Zienswijze nota bestemmingsplan CPO de Rivierduin.

Met ingang van donderdag 16 april 2020 tot en met woensdag 27 mei 2020 heeft het ontwerpbestemmingsplan "CPO De Rivierduin" samen met het ontwerp Beeld Kwaliteitsplan zes weken ter inzage gelegen. Binnen deze termijn zijn twee zienswijzen ingediend.

Paarse aanduidingen: mogelijke ontwikkellocaties

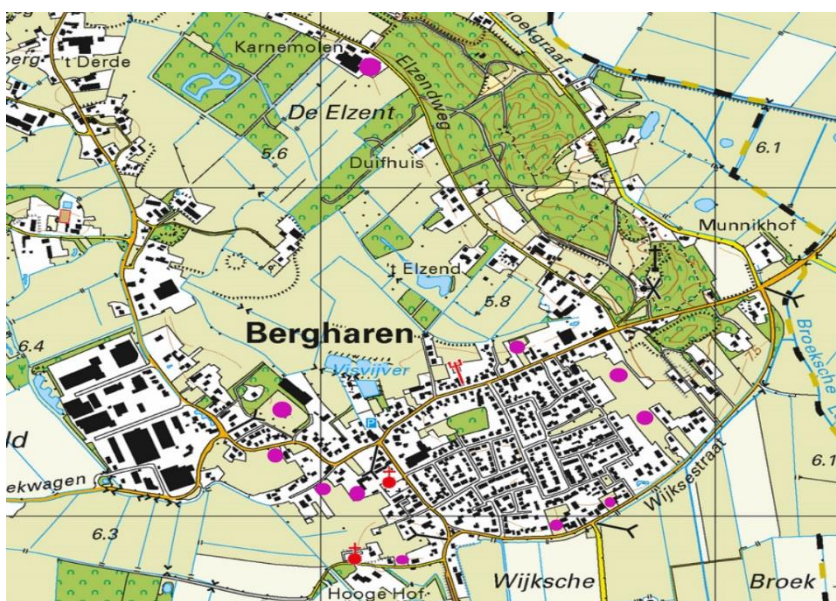
- e. Indieners stellen dat de omgevingsvisie Gaaf Gelderland binnenstedelijk bouwen vooropstelt en dat daar eerst naar gekeken moet worden.
- f. Indieners stellen dat door de gemeente onvoldoende is gemotiveerd waarom het bouwplan niet binnen het bestaande stedelijk gebied kan worden gerealiseerd. Er is onvoldoende onderzoek verricht naar beschikbare en geschikte locaties. Er wordt daarbij verwezen naar de volgende uitspraken: ECLI:NL:RVS:2019:1959 en ECLI:NL:RVS:2017:1724.

f. Als de woningbouwontwikkeling buiten bestaand stedelijk gebied is gepland, moet volgens artikel 3.1.6 lid 2 Besluit ruimtelijke ordening gemotiveerd worden waarom niet binnen bestaand stedelijk gebied in die behoefte kan worden voorzien. Daarbij spelen de beschikbaarheid en geschiktheid van locaties binnen bestaand stedelijk gebied een rol.

Alvorens een besluit te nemen voor de ontwikkeling van de locatie aan de Dorsvlegel, zijn een 10-tal locaties buiten of aan de rand van het stedelijk gebied tijdens meerdere bijeenkomsten in Bergharen overwogen (de intensieve zoektocht waar in de toelichting in par. 3.1.3. naar wordt verwezen en één van de momenten waar indiener ook naar verwijst):

Deze locaties zijn allen getoetst op haalbaarheid en geschiktheid:
